Campusprosjektet

Høringsvar om Arealkonsepter

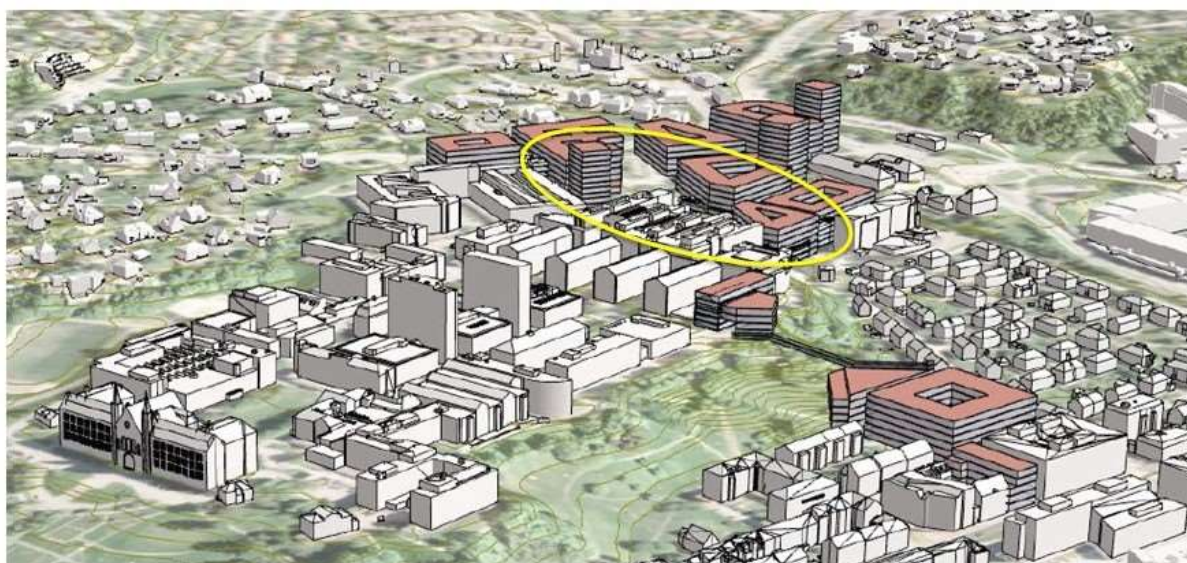
Ettersom Gløshaugplataet ser ut til å bli hovedknutepunkt og «hjertet i campus» heller KAM-planene nå retning av en plassering i utkanten av Gløshaugplataet, med en side med utadvendte funksjoner vendt inn mot campusens hjerte. For eksempel i området avmerket i illustrasjonen under.

Plasseringen av KAM-senteret hvor byggets ene side utgjør et grensesnitt mot et knutepunkt, med kafeer og liknende tilbud som passer sammen med filmvisninger, konserter, teaterforestillinger o.l. vil KAM levere godt på verdiene samlende, knutepunkt og urban. I vår utadvendte del mot knutepunktet vil det på dagtid foregå undervisning, og på ettermiddag/kveld fremvisning av både NTNU-produksjoner og kulturuttrykk fra eksterne som leier seg inn i lokalene når de ikke er i bruk til instituttens egen faglige aktivitet. Det vil si at dette knutepunktet vil bidra til at studentene blir lenger på campus, som også er en verdi som er etterlyst i rapporten.
